題 目	H8S シリーズ DMAC レジスタ更新タイミング	発行番号	TN-H8* - 149A	
		分類	1. 仕様変更 ② ドキュメント訂正追加等 3. 使用上の注意事項	
適 用 製 品	H8S/2678 シリーズ、H8S/2655 シリーズ H8S/2633 シリーズ、H8S/2357 シリーズ H8S/2350 シリーズ、H8S/2338 シリーズ H8S/2328 シリーズ	対象ロット等	以下参照	有効期限
		全ロット		永年

H8S シリーズに搭載している DMAC のレジスタ更新タイミングについて、下記の通り使用上の注意事項を追加したく、お知らせいたします。

図1 DMACレジスタの更新タイミング

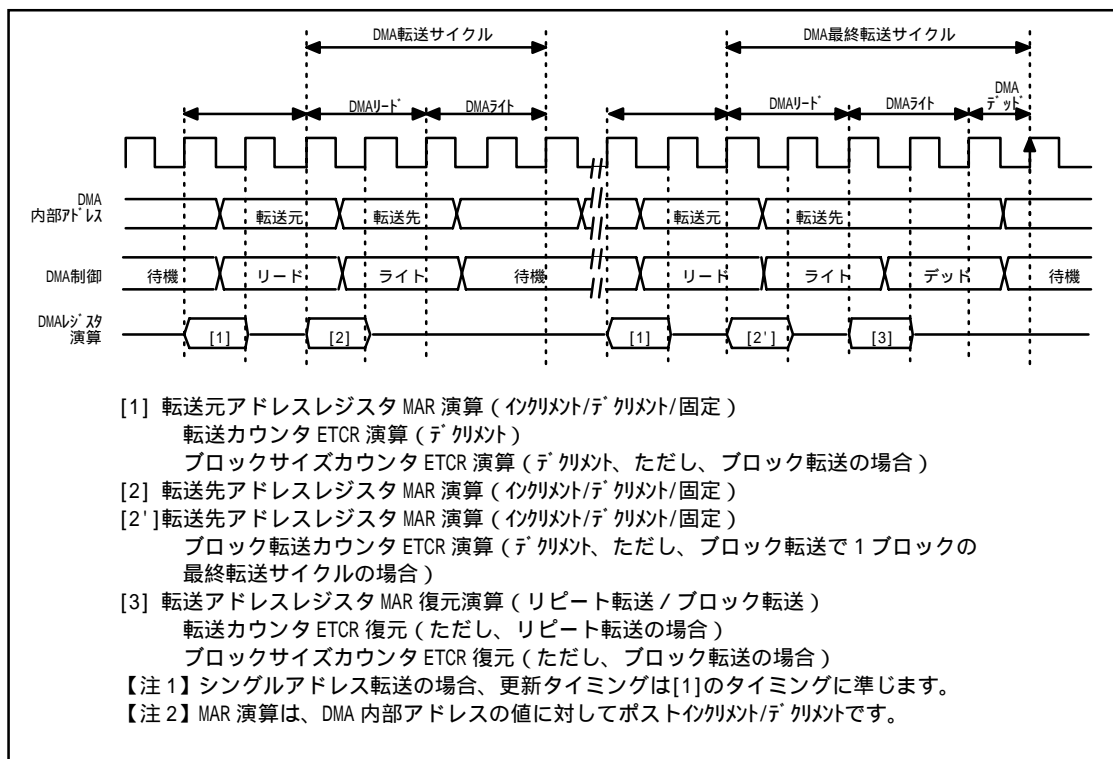
(a) DMAC制御はバスサイクルより1サイクル早く起動し、アドレス値を出力します。このためMARは、DMAC転送前のバスサイクルに更新されます。

図1にデュアルアドレス転送モードにおける、DMACレジスタの更新タイミング例を示します。

図2 DMACレジスタの更新とCPUリードの競合

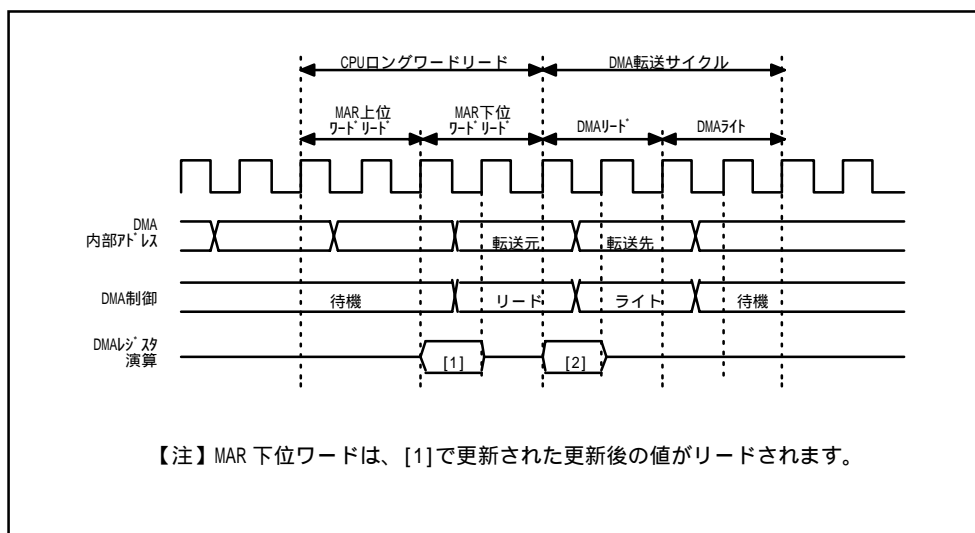
(b) DMACレジスタリード直後にDMACの転送サイクルが起こる場合、図2の様にDMACレジスタがリードされます。
